Elektrische installaties op laagspanning en op zeer lage spanning (Boek 1 - KB 8/09/2019) - Algemene Directie Energie

📍 Plaats van het onderzoek: ROLLEBAAN 42 1640 SINT-GENESIUS-RODE België

📄 Aard onderzoek: Inspectiebezoek voor verkoop oude installatie (Boek 1 8.4.2)

BESLUIT : NIET CONFORM

Bord 1

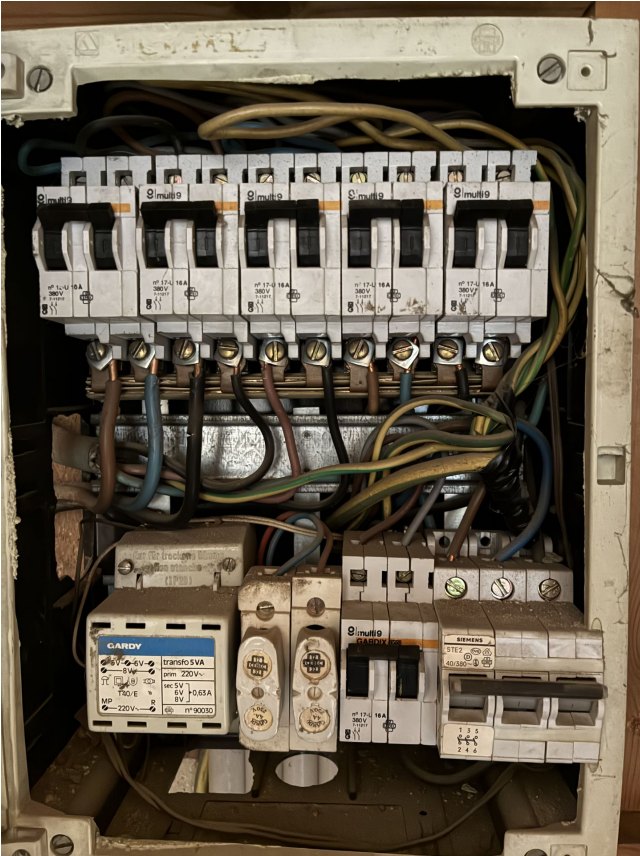
De verdeel- en manoeuvreertabellen op huislocaties moeten klasse I of II zijn. (Boek 1, Subparagraaf 5.3.5.1.)

Verdeel- en manoeuvreertafels in huishoudelijke ruimtes moeten voorzien zijn van een deur (Boek 1, Onderafdeling 5.3.5.1.)

Het verdeel- en manoeuvreerpaneel moet worden vervangen; de mate van bescherming tegen elektrische schokken door direct contact is onvoldoende. (Boek 1, Onderafdeling 4.2.2.3. /5.3.5.1.)

De naakte en toegankelijke actieve delen in het verdeel- en manoeuvreerbord zijn onvoldoende beschermd. (Boek 1, Onderafdeling 4.2.2.3. /5.3.5.1.)

Het identificeren van verdeel- en manoeuvreertabellen door middel van individuele herkenningstabellen (duidelijk, goed Het unieke identificatienummer van de verdeel- en manoeuvreertafel ontbreekt. (Boek 1, Onderafdeling 3.1.3.3.)

De indicatie van de voedingsspanning op de verdeel- en manoeuvreerborden ontbreekt. (Boek 1, Onderafdeling 3.1.3.3.)

Het inbrengen van elektrische geleiders en kabels in de verdeel- en manoeuvreertafel moet volgens de regels van de kunst gebeuren. (Boek 1, Onderafdeling 5.2.9.3. /5.2.9.5.)
